Keuringsverslag van een elektrische laagspanning- en zeer lage spanningsinstallatie

NIET CONFORM

Straatnaam Heidestraat
Huisnummer 101
Busnummer B60
Postcode 3620
Gemeente LANAKEN
Land België

Controlebezoek van een oude huishoudelijke elektrische installatie van een wooneenheid bij verkoop op vraag van de verkoper volgens (KB 08/09/2019) - AREI Boek 1- 8.4.2. en 8.2.1. en 4.2.4.3.

Afbeelding schakel- en verdeelbord:

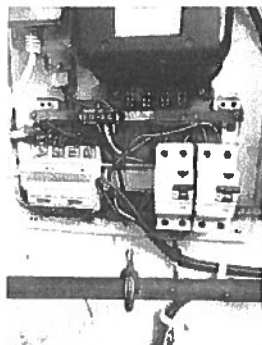
I1.01 Eéndraadschema van de installatie is te voorzien en/of te vervolledigen. (Boek 1 Afdeling 2.12 - 2.13 en 3.1.2 en 9.1.2)

I1.02 Situatieschema van de installatie is te voorzien en/of te vervolledigen. (Boek 1 Afdeling 2.12 - 2.13 en 3.1.2 en 9.1.2)

I4.01 Hoofdequipotentiaal verbindingen dienen verwezenlijkt worden, ontbreken, zijn niet geel-groen, onvolledig, <6mm². (Boek 1 Onderafdeling 5.4.4.1. en 5.1.6.2)

I5.02.01 Elke elementaire stroombaan moet met een hoofdletter aangeduid worden. Elk lichtpunt, contactdoos, moeten genummerd worden in volgorde gezien vanaf de beschermingsinrichting tegen overstroom. (Boek 1 onderafdeling 3.1.2.1.)

I5.10 Niet gebruikte invoeringen van het verdeelbord zijn niet correct of onvoldoende afgedicht. (Boek 1 Afdeling 5.1.4. en 4.2.2.3.)

I8.07 Leidingen zijn te bevestigen met aangepaste bevestigingsmiddelen. (Boek 1 Onderafdeling 5.2.2. en 5.2.9.)

I9.02 Schakelaar, contactdoos of aftakdoos herschikken en opnieuw bevestigen. (Boek 1 Onderafdeling 1.4.1.3.)
